<p> Schweizerische Eidgenossenschaft Confédération suisse Confederazione Svizzera Confederaziun svizra </p> <p> Eidgenössisches Nuklearsicherheitsinspektorat ENSI Inspection fédérale de la sécurité nucléaire IFSN Ispettorato federale della sicurezza nucleare IFSN Swiss Federal Nuclear Safety Inspectorate ENSI </p> <p> Industriestrasse 19 5200 Brugg Tel.: 056 / 460 84 00 Fax: 056 / 460 84 99 </p>		AN-Nummer ENSI 11/1562
	Datum 7. Juli 2012	Aktenzeichen 10KEX.APFUKU1
	Typ/Charakter Aktennotiz	Klassifikation öffentlich
	Bearbeiter Projektteam Erdbebennachweis KKM	
Projekt, Thema, Gegenstand (Schlagwörter) KKM, Verfügung Fukushima, deterministischer Nachweis 10'000-jährliches Erdbeben	Seiten 58	Beilagen Zeichnungen

**Stellungnahme des ENSI zum deterministischen Nachweis des KKM
 zur Beherrschung des 10'000-jährlichen Erdbebens**

Bild 1: Vergleich der horizontalen Gefährdungsspektren auf Niveau des Reaktorgebädefundaments KKM: PEGASOS (oben) – PRP-IH (unten).

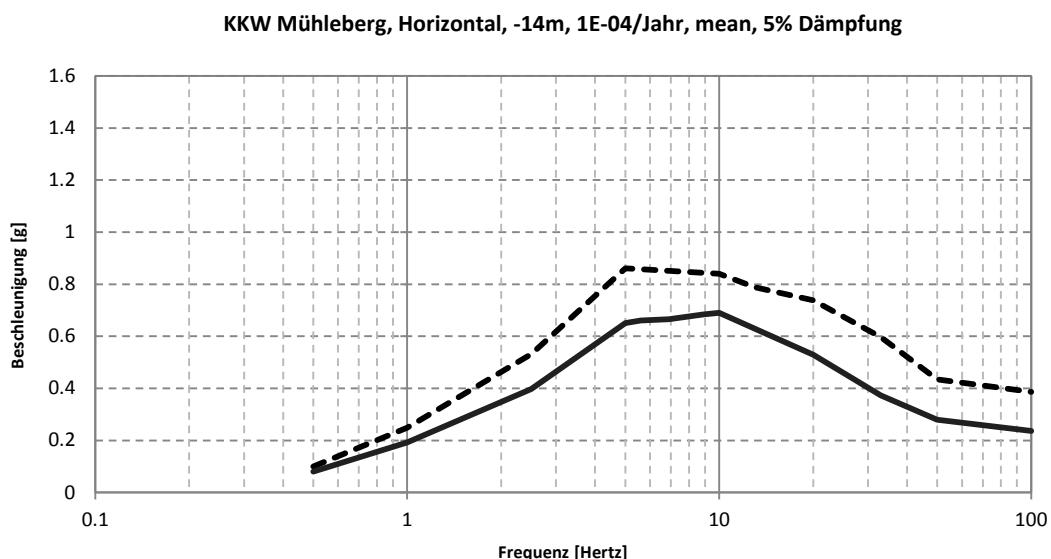
Die PRP-IH Gefährdung mit der maximalen Bodenbeschleunigung (PGA) auf Fundamentniveau von 0.24 g liegt zwischen PEGASOS Gefährdung (PGA von 0.39 g) und der bisher geltenden Gefährdung (PGA von 0.15 g). Das ENSI betrachtet diese Werte als plausibel. Es deutet sich damit an, dass der mit dem PRP angestrebte Abbau der in den PEGASOS-Ergebnissen enthaltenen Unsicherheiten tendenziell zu einer Reduktion des ausgewiesenen Gefährdungsniveaus führt. Anderseits zeigt die deutliche Erhöhung der Gefährdungsniveaus verglichen mit der ursprünglichen Auslegung, dass die von ENSI unterstützten Projekte (PEGASOS und PRP) sinnvoll waren und nach ihrem Abschluss eine verbesserte Grundlage der Beurteilung der Erdbebensicherheit darstellen werden.

Das ENSI hat die beiden standortspezifischen Erdbebengefährdungen (PEGASOS und PRP-IH) vergleichend gegenübergestellt. Betrachtet wurden die Spektren der Bodenbeschleunigung an der Terrainoberfläche und auf dem Fundamentniveau. Die Spektrenform der PRP-IH Gefährdung zeigt eine grössere Amplifikation (auf PGA bezogen) im Bereich der für die Bauwerke und Komponenten relevanten Frequenzen 2-20 Hz als die PEGASOS Gefährdung.

Bild 2: Vergleich eines deterministischen ISRS mit den probabilistisch ermittelten Spektren am Beispiel des Reaktorgebäudes KKM auf 17.83 m Höhe

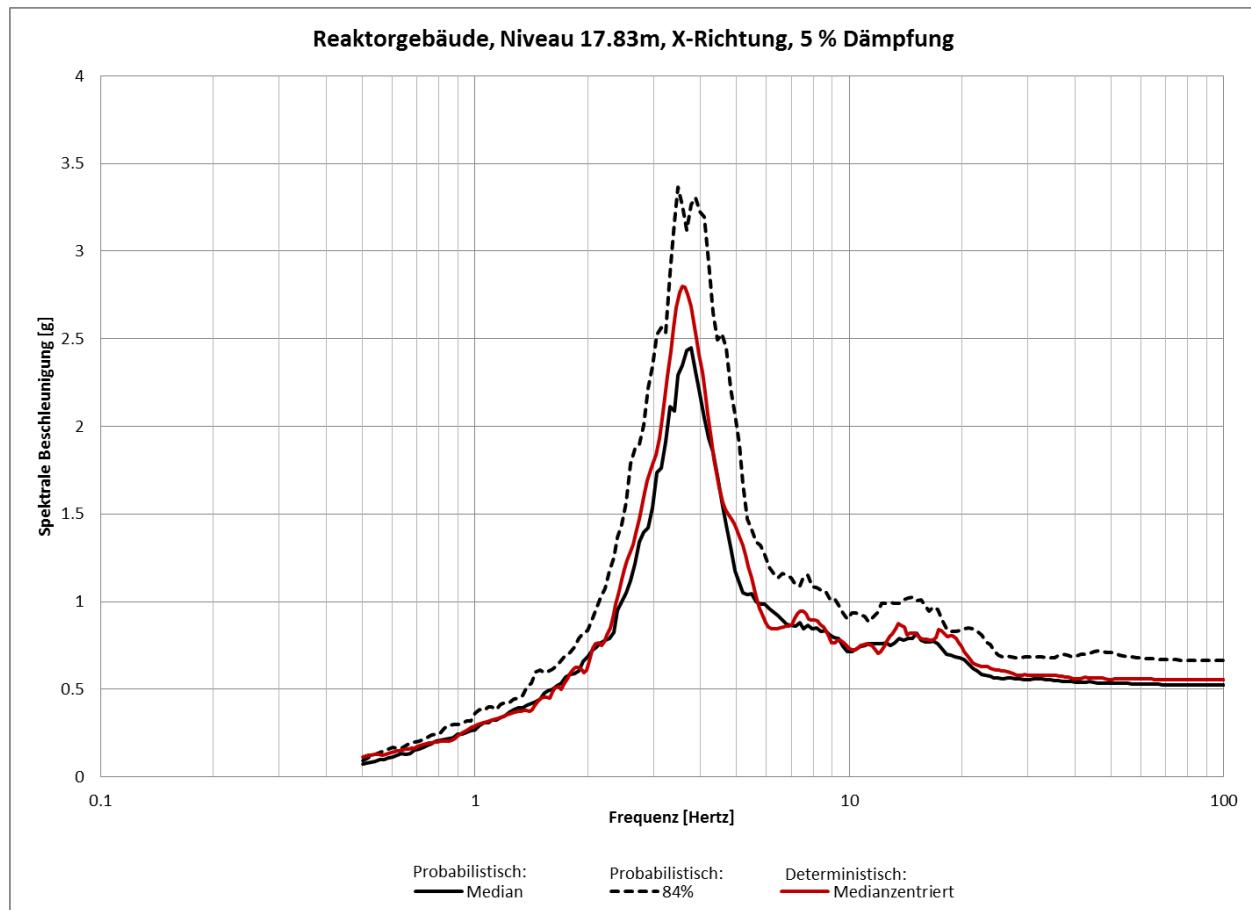
Auch die SSI-Berechnungen zur Bestimmung der probabilistischen ISRS hat das ENSI bereits im Rahmen der Prüfung der MUSA2010, Teil Erdbeben-PSA geprüft, ebenfalls mit positivem Prüfergebnis. Das Bild 2 zeigt einen beispielhaften Vergleich der aus den SSI-Berechnungen resultierenden Gebäudeantwortspektren nach der deterministischen und der probabilistischen Methode. Diese ISRS sind erwartungsgemäß ähnlich und werden als plausibel beurteilt.
